平成 20 年度第 3 回青森県公共事業再評価審議委員会における意見等一覧

平成20年度第3回青森県公共事業再評価審議委員会における
意見等に対する回答書

整理番号	24	事業名	河川総合開発事業	地区名等	駒込ダム	担当課	河川砂防課
意見等	【事業計画に係る諸条件等について】						
	<p>駒込ダム建設現場の地形を見ると、相当崩れているが、土砂量をどの程度見込んでいるか。</p> <p>駒込ダムの流域内に雨量観測所が1か所（田代平）しかないが、1/100確率での駒込ダム流域における降雨量はどれくらいか。</p> <p>浸水想定区域図については、不確定な要素が多く、設定条件の考え方によっては、結果が変わってくるのではないかと。</p>						
回答	<p>駒込ダム建設現場の地形を見ると、相当崩れているが、土砂量をどの程度見込んでいるか。</p> <p>・駒込ダムの計画堆砂量については、計画比堆砂量（$330 \text{ m}^3 / \text{km}^2 / \text{年}$）の100年分を確保することとし、$1,900,000 \text{ m}^3$としていますが、この決定に当たっては、近傍ダムの堆砂実績及び地形・地質の外、ご指摘の流域内の崩壊地の規模等も調査した上で決定しています。</p> <p>・なお、隣接する下湯ダム（完成：S63年度）の計画比堆砂量については、$250 \text{ m}^3 / \text{km}^2 / \text{年}$として計画していますが、平成19年度末現在の実績比堆砂量は、ほぼ計画どおりで推移しています。</p> <p style="text-align: center;">H19年度末現在の下湯ダム実績比堆砂量：$234 \text{ m}^3 / \text{km}^2 / \text{年}$</p> <p>駒込ダムの流域内に雨量観測所が1か所（田代平）しかないが、1/100確率での駒込ダム流域における降雨量はどれくらいか。</p> <p>・堤川の流域面積は287.9 km^2で、計画で使用している雨量観測所は流域内外合わせ13観測所あることから、本計画の雨量観測所数は、他河川と比較して少なくありません。</p> <p>・また、駒込ダム（流域面積55.9 km^2）への流入量を算定するための雨量については、山地部の雨量を把握できる流域内外の2～3箇所の雨量観測所を使用しています。</p> <p>・なお、1/100確率での駒込ダム流域における流域平均雨量は、約$285 \text{ mm} / 24 \text{ 時間}$として計画しています。</p>

駒込ダム 代替案比較表

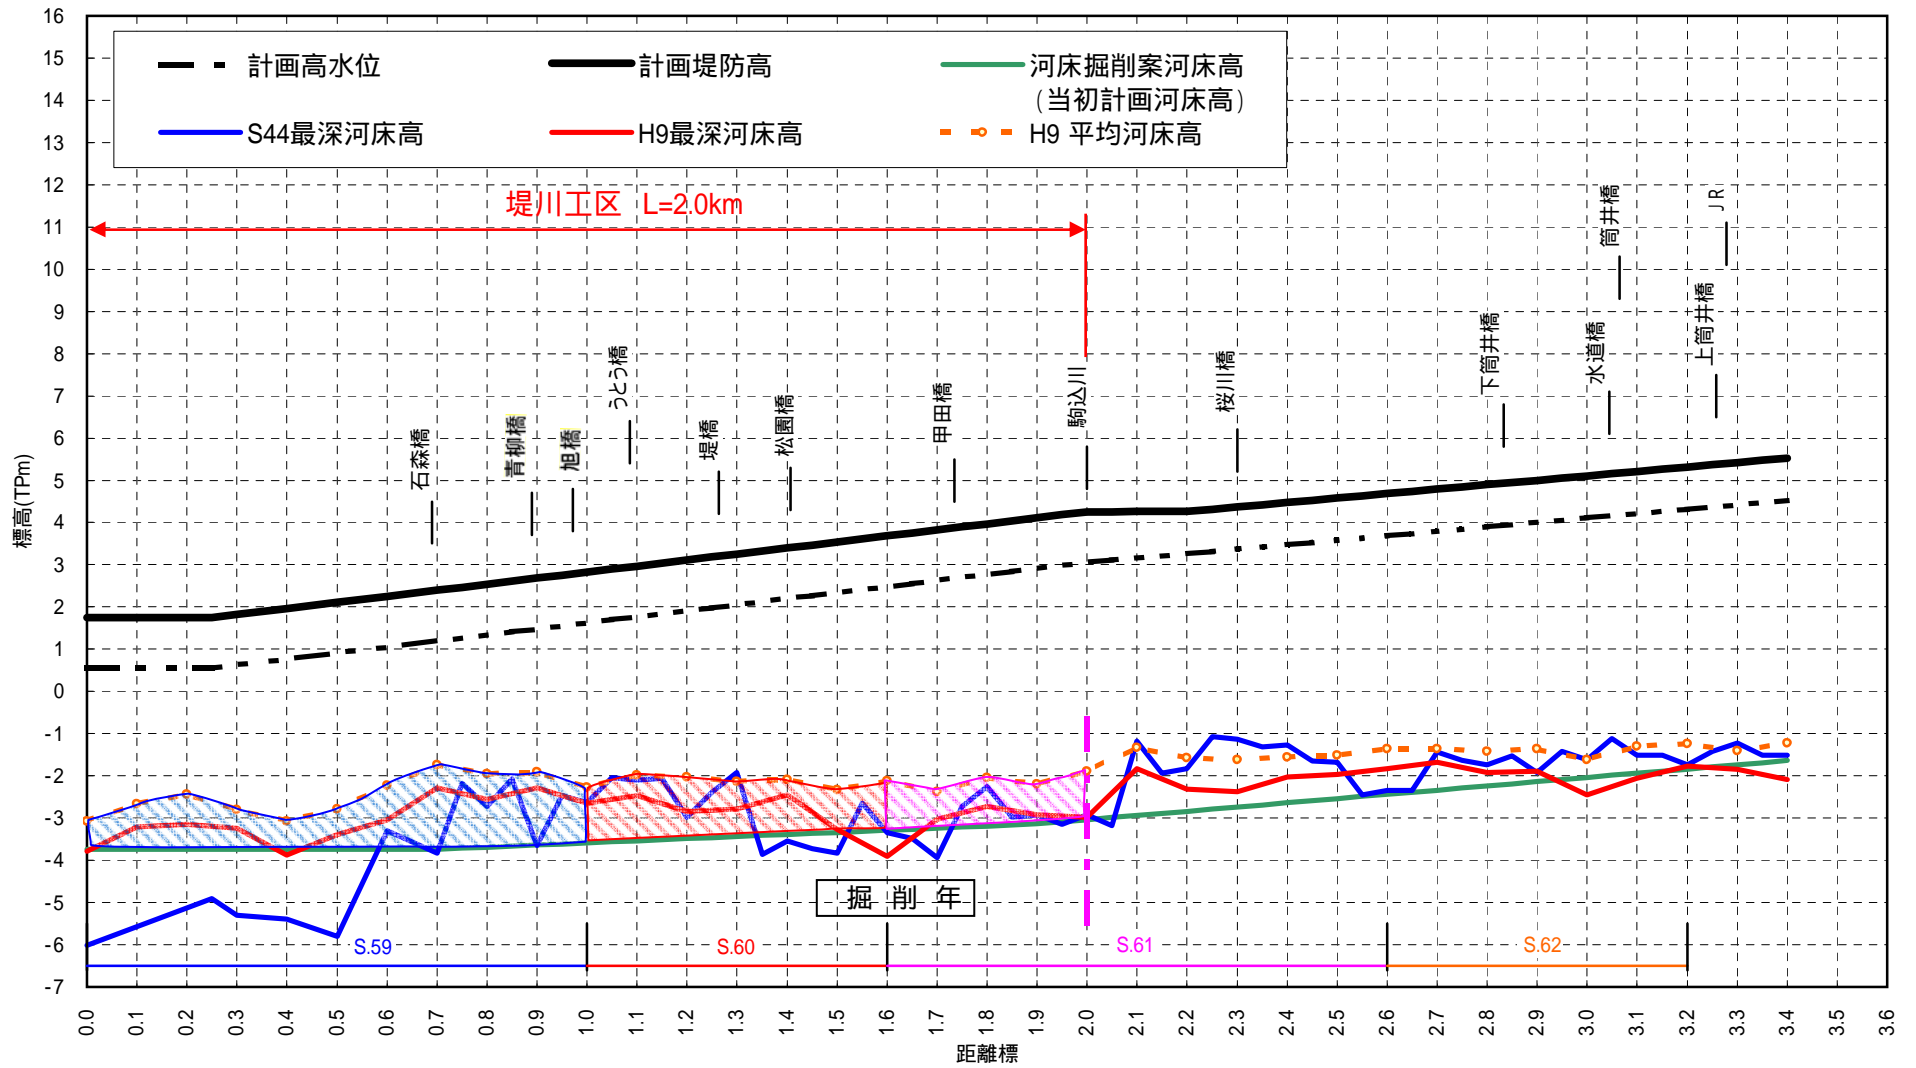
整理番号	24	事業名	河川総合開発事業	地区名等	駒込ダム	担当課	河川砂防課
意見等	【代替案の検討について】						
	<p>遊水地案は、他の案に比べ、B / Cの「B」が大きくなると思われるので、正当に評価すべき。</p> <p>「ダムありき」ではなく、河床の掘削など、河道改修案、遊水地案、放水路案以外にも代替案を検討してほしい。</p>						
回答	<p>遊水地案は、他の案に比べ、B / Cの「B」が大きくなると思われるので、正当に評価すべき。</p> <ul style="list-style-type: none"> ・遊水地のB / Cの算定に当たっては、治水効果のみを見込み、多目的利用による効果については見込まないこととなっています。 ・現地調査を行った横内川の遊水地は、青森市等が事業に参画し、スポーツ広場等の整備を行ったことから、多目的遊水地として利用されていますが、必ずしも他の事業者が参画するとは限らず、「遊水地 = 多目的利用」となるものではありません。 ・遊水地案は、「B / Cの「B」が大きくなるのではないか。」とのご指摘ですが、青森市ではスポーツ広場等の施設整備に約76億円を拠出しており、相応の費用も掛かっています。 <p>「ダムありき」ではなく、河床の掘削など、河道改修案、遊水地案、放水路案以外にも代替案を検討してほしい。</p> <ul style="list-style-type: none"> ・前回示した代替案以外にも代替案を検討してほしいとのことですが、その他の案としては、河床掘削案があり、この案を含めて再整理しました。 ・なお、河床掘削案について、当初、比較の対象外としていた理由は以下のとおりです。 <p>「河床掘削案」について</p> <ul style="list-style-type: none"> ・現在の計画河床高は、河床の将来的な安定、経済性、河川環境などを考慮して、現況河床高程度に設定しています。 ・仮に、長い年月を経て形成された現況の河床高を考慮せず、河床を深く掘り下げたとしても、掘削後、土砂が堆積し、必要な断面が確保できなくなります。 ・事業の代替案では、多額の維持管理費を要する代替案を考慮していませんでしたが、この理由としては、河床掘削等の維持管理に係る費用は、県の単独費

<p>回 答</p>	<p>で実施しなければならず、現実問題として恒久的に実施することは極めて困難で、安全性を担保出来ないと考えているためです。</p> <ul style="list-style-type: none"> ・加えて堤川水系では、以下のような経緯もあります。 ・堤川の当初計画では、下流部の計画河床高を現況河床高より2 m程度掘り下げる計画とし、S59年度から堤川、駒込川の補助事業区間の河床掘削を実施し、H3年度に完了しています。 ・その後、H9年度に測量を実施したところ、両河川の河床高は、掘削以前とほぼ同程度の高さに埋塞していたこと、また、埋塞した河床はS44と比較して大きな違いはなく、安定形状に近いものと考えられることから、当初計画の河床高を維持することは困難と判断、現況流下能力が925m³/s程度あることを確認し、これをもとに計画高水流量を現在の920m³/sに変更しています。 <p>また、駒込川については、河床掘削により計画流量を流すとした場合、現況河床高より2.0~3.0m程度も掘り下げる計画となり、河道計画上も不適切な案と考えています。</p> <ul style="list-style-type: none"> ・以上のことから、将来の河床の維持が困難で、かつ、河道計画上も不適切な河床掘削案については、当初、代替案から除外していたものです。
------------	--

総合評価	<p>・治水対策の代替案としてケース1~5について、経済性、環境への影響等を総合的に検討した結果、自然環境への負荷が大きいものの、早急に堤川沿川住民の生命、財産を守る必要があるとの観点から、ダム案を採用するものとする。但し、環境調査の結果を踏まえ、自然環境への影響をできる限り回避し低減するため、必要な措置を講ずるものとする。</p>

大間町上水道水源内容及び給水実績

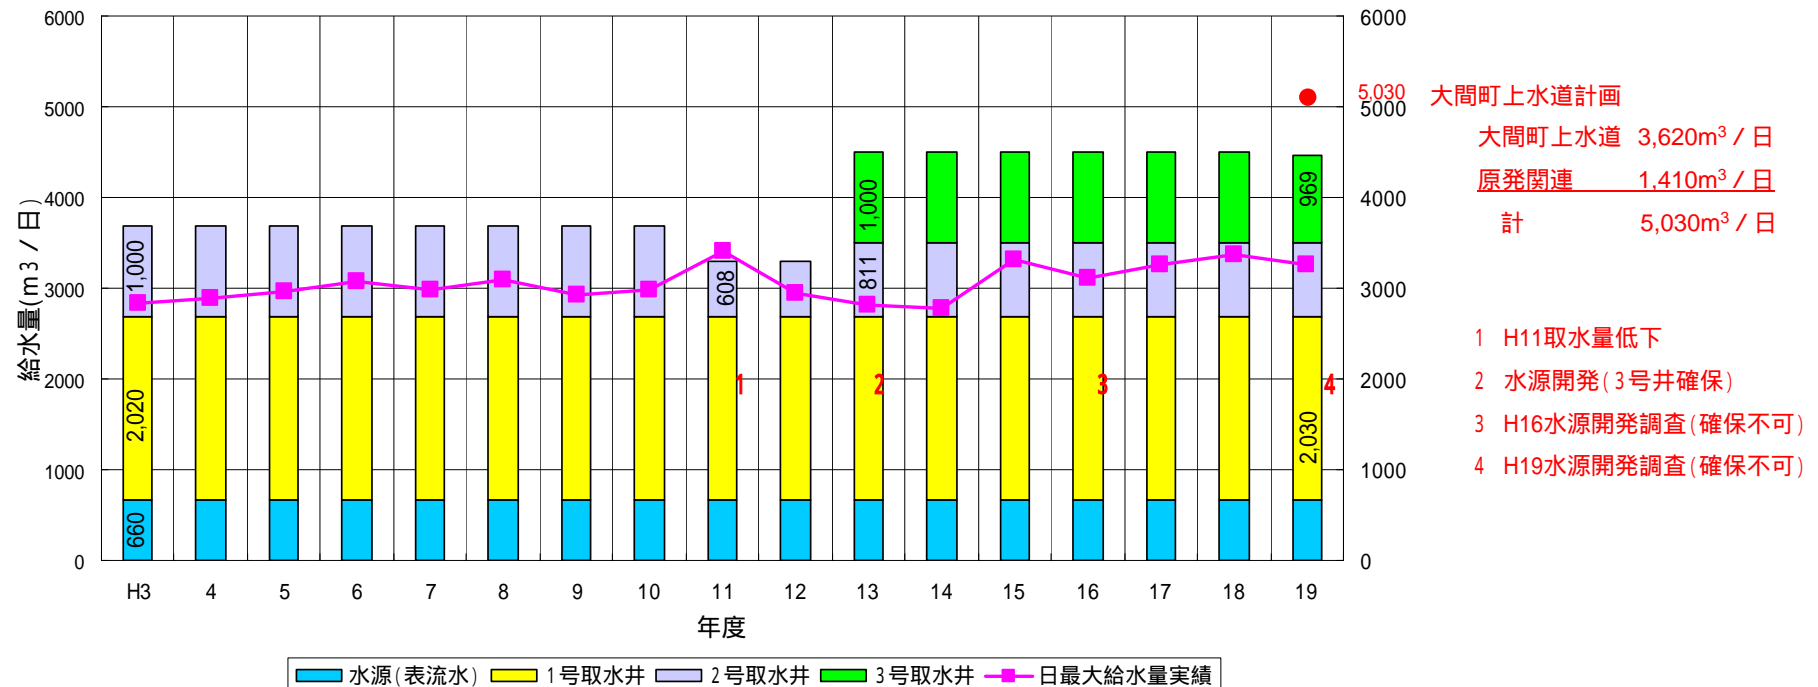
整理番号	25	事業名	生活貯水池建設事業	地区名等	奥戸ダム	担当課	河川砂防課						
意見等	水道用水がどれだけ不安定なのか具体的に示してほしい。												
回答	<p>1. 水道事業者である大間町の「大間町上水道事業計画」(前認可平成3年度、平成12年度変更認可許可)によると、計画給水人口6,910人、計画一日最大給水量5,030m³/日(目標年度平成27年度)となっております。この事業計画の中で当面の水源である取水井戸は、ダム完成までの暫定水源と位置付けております。</p> <p>2. 大間町地域周辺の地形は主として山地が海岸線まで迫り、平地は海岸線や河川沿いの狭い範囲に分布する程度である。地下水が賦存する地層としては、沖積堆積物層(浅層地下水層)と安山岩質層(深層地下水層)が考えられるが、過去の水源開発調査では、現在の水源が位置する奥戸川流域にしか可能性がなく極めて水脈に乏しい結果となっている。また、河川周辺の沖積堆積物層(浅層地下水層)の地下水は、河川の流量や降雨の多少による影響を受けやすく不安定水源である。</p> <p>3. 水源の調査経緯と結果</p> <div style="border: 1px solid black; padding: 5px; margin-bottom: 10px;"> <p>安山岩質層調査(昭和56年)</p> <table style="width: 100%; border-collapse: collapse;"> <tr> <td style="width: 20%;">水源調査用</td> <td style="width: 40%;">1箇所深度150mの掘削</td> <td style="width: 40%; text-align: right;">290m³/日</td> </tr> <tr> <td></td> <td>1箇所深度200mの掘削</td> <td style="text-align: right;">1m³/日</td> </tr> </table> <p style="text-align: center;">必要量の確保不可</p> </div> <div style="border: 1px solid black; padding: 5px; margin-bottom: 10px;"> <p>沖積層調査(昭和45年～昭和62年)</p> <ul style="list-style-type: none"> ・昭和45年から昭和62年にかけて5回の地下水調査を実施。 ・調査結果より平成元年度と、平成2年度の2回にわたり地下水開発調査を実施。 <p>1号井2,020m³/日、2号井1,000m³/日の取水が可能である結果を得て暫定水源としている。</p> </div> <div style="border: 1px solid black; padding: 5px;"> <p>平成11年度</p> <ul style="list-style-type: none"> ・第2号取水井戸が当初能力1,000m³/日、に対して608m³/日(約6割)まで低下。 ・平成13年度洗浄浚渫により811m³/日(約8割)まで回復。 </div>							水源調査用	1箇所深度150mの掘削	290m ³ /日		1箇所深度200mの掘削	1m ³ /日
水源調査用	1箇所深度150mの掘削	290m ³ /日											
	1箇所深度200mの掘削	1m ³ /日

<p>回 答</p>	<div style="border: 1px solid black; padding: 5px; margin-bottom: 10px;"> <p>平成12年度</p> <ul style="list-style-type: none"> ・ 過去の調査で水源の可能性が高いと思われる2箇所において調査を実施。 ・ 1箇所(現3号井戸)では1,000^{m³}/日を確認。 ・ もう1箇所では418^{m³}/日と予想を大きく下回る結果となった。 (この3号井戸について暫定水源として平成12年度変更認可) </div> <p>その後これら3つの取水井戸の能力低下時に備え</p> <div style="border: 1px solid black; padding: 5px; margin-bottom: 10px;"> <p>平成16年度</p> <ul style="list-style-type: none"> ・ ボーリング13孔実施。13孔のうち1孔で403^{m³}/日確認。 (予想量以下) </div> <div style="border: 1px solid black; padding: 5px; margin-bottom: 10px;"> <p>平成19年度</p> <ul style="list-style-type: none"> ・ 電気探査7測線、ボーリング1孔実施。1孔で597^{m³}/日確認。 (予想量以下) </div> <p>これまでの調査実績、地質状況から今後も期待する水源を確保することは難しいと考えられる。</p> <p>4. 現在の取水能力は3つの取水井戸3,810^{m³}/日と小川代川の表流水660^{m³}/日の合計4,470^{m³}/日であるが、表流水についても天候等に左右される要素が大きいため全て不安定な水源となっている。</p> <p>5. 現在の供給実績からは不安定水源ながら量的には間に合っているが、今後大間原発の着工により1,410^{m³}/日の増加が見込まれており、量的にも不足することになる。(H20.5着工、H24.3運転開始予定)</p> <p>大間町の方針 本町では過去(昭和45年~昭和62年)に町全体を対象にした水源開発調査を実施し、既暫定水源が位置する奥戸川下流域にしか地下水脈の可能性がなく、極めて水脈に乏しい結果となっている。 これまでの調査結果や既暫定水源の取水状況より、地下水はいずれ能力減水や枯渇といった不安定要素をもつ特性から、恒久的な水道水源としての確固たる安定供給を保証できないものと判断される。 よって、昨今の天候変動における渇水等に対応するためにも奥戸ダムに水源を求め、恒久的に水道水を安定供給していくためにも不可欠方針としている。</p>
